Diarienummer
KS 2015/291

Utlåtande efter granskning

Detaljplan för Kurvan 2 och 5 med flera fastigheter, Kungens kurva i Huddinge

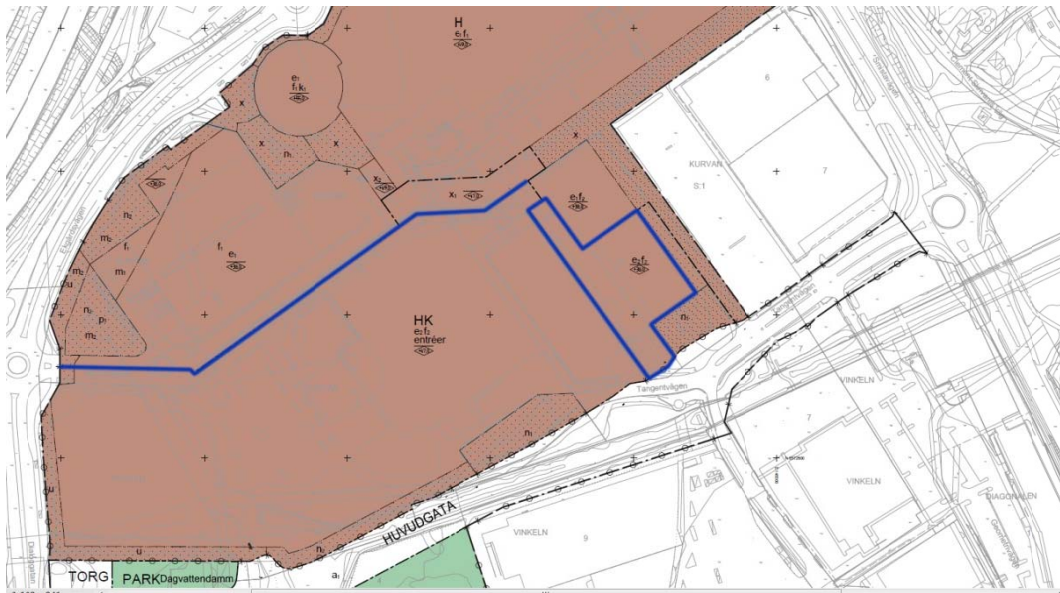
Under e_2 står även att *"Parkeringsplatser får endast ordnas under/inom byggnad inom HK-området (gäller ej det östliga byggrättsområdet eller inåt i kvarteret mot Modulvägen). Markparkeringar inom H-området ska anpassas efter gångflöden och innehålla grönska."* Förvaltningen anser att planbestämmelsen brister i rättssäkerhet och att bygglov inte kan villkoras på detta sätt. Vart går gränsen för/vad utgör *"det östliga byggrättsområdet"* respektive *"inåt kvarteret..."*? Detta är en alldeles för otydligt formulerad bestämmelse. Det är tveksamt om bestämmelsen att H-området ska *"anpassas efter gångflöden"* och *"innehålla grönska"* kommer att få någon verkan i genomförandeskedet, då även dessa formuleringar är tämligen otydliga och omtvistliga. Utformningskrav för markparkering inom H-området bör heller inte stå skrivet under bestämmelsen e_2 . Sammanfattningsvis behöver planbestämmelsen om parkeringsplatsers placering och utformning ändras, preciseras och flyttas, enligt förvaltningens bestämda uppfattning.

Kommentar: Det östliga byggrättsområdet inom HK-området är den östligaste byggrättsytan inom HK-området. Den avgränsas med egenskapslinjer i plankartan (se bild nedan). Med *"inåt i kvarteret mot Modulvägen"* menas att markparkeringar tillåts inom HK-området mot Modulvägen, alltså längs de användnings- och egenskapsgränser som löper längs Modulvägen (se bild nedan). Formuleringen för H-området att parkeringar *"ska anpassas efter gångflöden och innehålla grönska"* tvingar byggherren att redovisa gångflöden och grönska. Samtliga bestämmelser om parkering har stöd i PBL 4 kap 13 §.
